From [redacted]@amsterdam.nl>
Subject **FW: Opmerking Utrechtsestraat - CROW-richtlijnen en -metingen.**
To [redacted]
Date April 16, 2026, 1:58:27 PM CEST

#1 De afslag van Frederiksplein naar Frederiksplein (hoek van "Van Soest") is te smal voor tweewegverkeer.

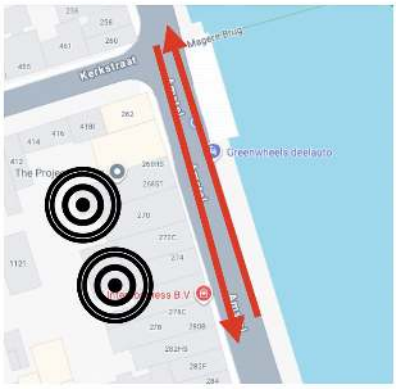
#2 Als er zware bestelwagens over de Amstel 264-272 rijden, wiebelen de huizen. De staat van de weg is niet geschikt voor extra verkeer. Dat merk je bijvoorbeeld de hele dag als er aan de etappe van 5 mei wordt gewerkt. En als er een vrachtwagen met bouwmaterialen of een grote Albert Heijn-vrachtwagen langskomt (wat bijna nooit gebeurt), dan voel je het ook.

#2 Als er zware bestelwagens over de Amstel 264-272 rijden, wiebelen de huizen. De staat van de weg is niet geschikt voor extra verkeer. Dat merk je bijvoorbeeld de hele dag als er aan de etappe van 5 mei wordt gewerkt. En als er een vrachtwagen met bouwmaterialen of een grote Albert Heijn-vrachtwagen langskomt (wat bijna nooit gebeurt), dan voel je het ook.

- Oplossing: Laat bestelwagens (en taxi's) de Utrechtsestraat blijven gebruiken.
